Oggetto: [ID_VIP: 9644] Procedura di Verifica di assoggettabilità a VIA PNRR-PNIEC, ai sensi dell'art. 19 del D. lgs. 152/2006, relativa al progetto denominato "Rifacimento Rete di Lucera".
Proponente: Snam Rete Gas S.p.A. – Trasmissione provvedimento. -

OGGETTO: [ID_VIP: 9644] Procedura di Verifica di assoggettabilità a VIA PNRR-PNIEC, ai sensi dell'art. 19 del D. lgs. 152/2006, relativa al progetto denominato "Rifacimento Rete di Lucera" - Proponente: Snam Rete Gas S.p.A. con sede legale in San Donato Milanese (MI), Piazza Santa Barbara, 7. -

Parere espresso nella seduta del 18/05/2023–Parere definitivo

Procedimento:	ID VIP9644: Verifica di assoggettabilità a V.I.A. ex art. 19 del D.Lgs.n.152/2006 e ss.mm.ii. VInca: <input checked="" type="checkbox"/> NO <input type="checkbox"/> SI Piano di Utilizzo delle terre e rocce da scavo <input checked="" type="checkbox"/> NO <input type="checkbox"/> SI
Oggetto:	Procedura di Verifica di assoggettabilità a VIA PNRR-PNIEC, ai sensi dell'art.19 del D. lgs. 152/2006, relativa al progetto denominato "Rifacimento Rete di Lucera"
Tipologia:	D.Lgs.n.152/2006 e ss.mm.ii. - art. 6,punto 6, comma b) – Parte II, Allegato I-bis
Autorità Comp.	Minist

Corografia di progetto (elaborato "NQR21032-DIS-TP-D-35100_r1")

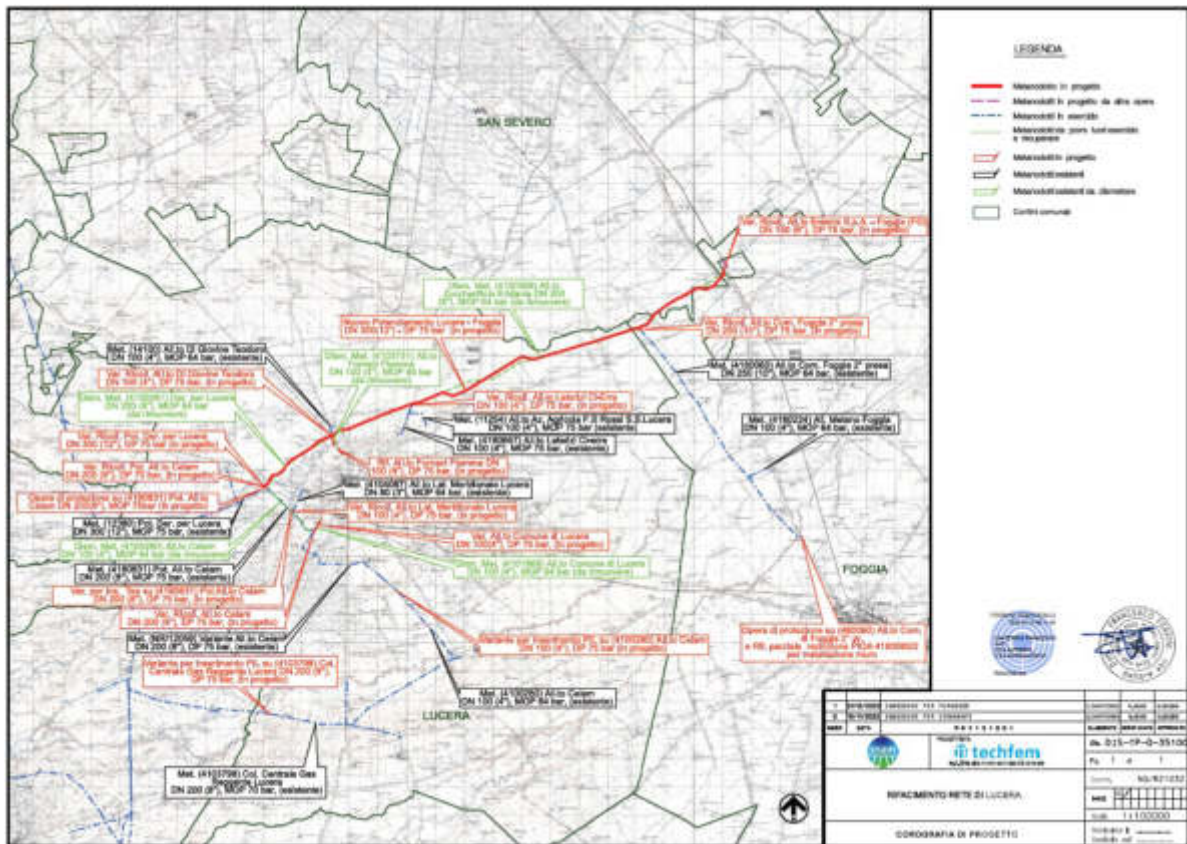
Il progetto si sviluppa nella Regione Puglia, nel territorio della Provincia di Foggia, per la quasi totalità nel comune di Lucera, attraversando il settore a nord del centro abitato, con andamento gas ovest-est; nella sola parte finale interessa anche i comuni di San Severo e Foggia. L'intervento complessivo è illustrato nella

corografia di progetto, sotto riportata, che indica anche le distinzioni tra opere nuove (in rosso) ed esistenti nel territorio (in verde quelle di cui è prevista la rimozione).

Si rappresenta che nella documentazione progettuale disponibile per la valutazione non sono disponibili gli shapefiles delle opere di progetto, per cui l'inquadramento delle stesse sulle cartografie, mappe e mappe tematiche impiegate per la valutazione è stato difficoltoso, non potendo effettuare una localizzazione precisa. Altresì, eccetto lo "Studio Preliminare Ambientale" citato, non risultano presenti elaborati descrittivi (relazione generale, relazione tecnica) che espongano in dettaglio le opere, né un cronoprogramma che illustri la durata complessiva dell'intervento e la sua articolazione in fasi, né elaborati relativi alla gestione dei materiali (di escavo e di apporto). Si dà, tuttavia, atto che lo "Studio Preliminare Ambientale" descrive la cantierizzazione e le sue fasi con sufficiente dettaglio, anche se non riporta la durata dell'intervento; lo stesso elaborato dedica un sottocapitolo, il 2.11 (pagine 101-106), alla gestione dei materiali di scavo, pur non costituendo un piano di utilizzo ai sensi del D.P.R. n.120/2017, artt. nn. 2 c.1 lett. f), 4, 21 e 24.

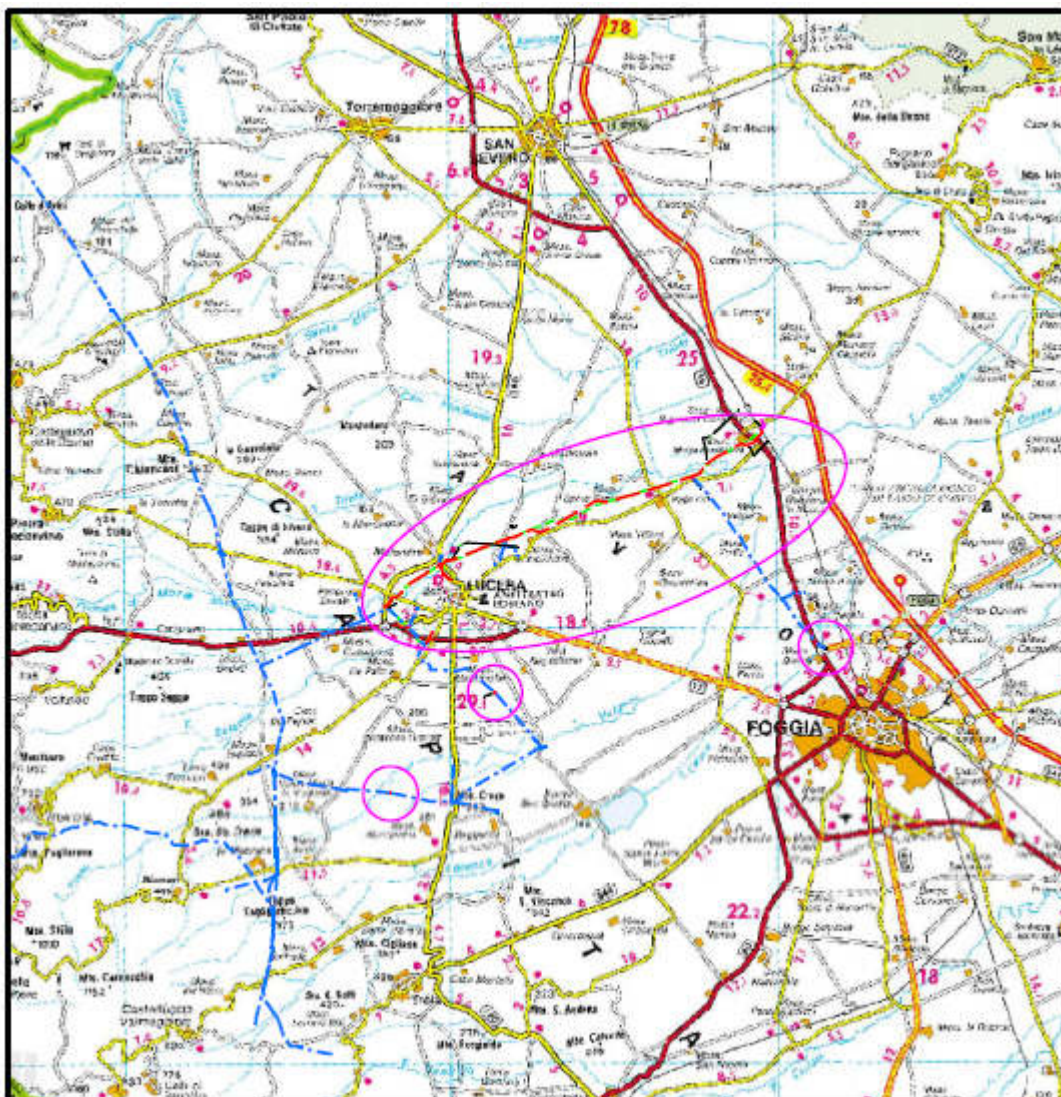
Si riporta di seguito l'inquadramento territoriale dell'intervento tratto dall'elaborato di progetto "Planimetria ortofotocarta" (elaborato codice "NQR21032-PG-OF-D-35217_r2").

Nell'elaborato "Planimetria ortofotocarta" sono riportate su base fotografica satellitare le opere di linea e puntuali previste in progetto, dando evidenza sia degli impianti nuovi che di quelli esistenti da rimuovere e con indicazione dei punti di ripresa delle fotografie riportate nell'elaborato "Documentazione fotografica" (codice NQR21032-DF-E-35020_r1).
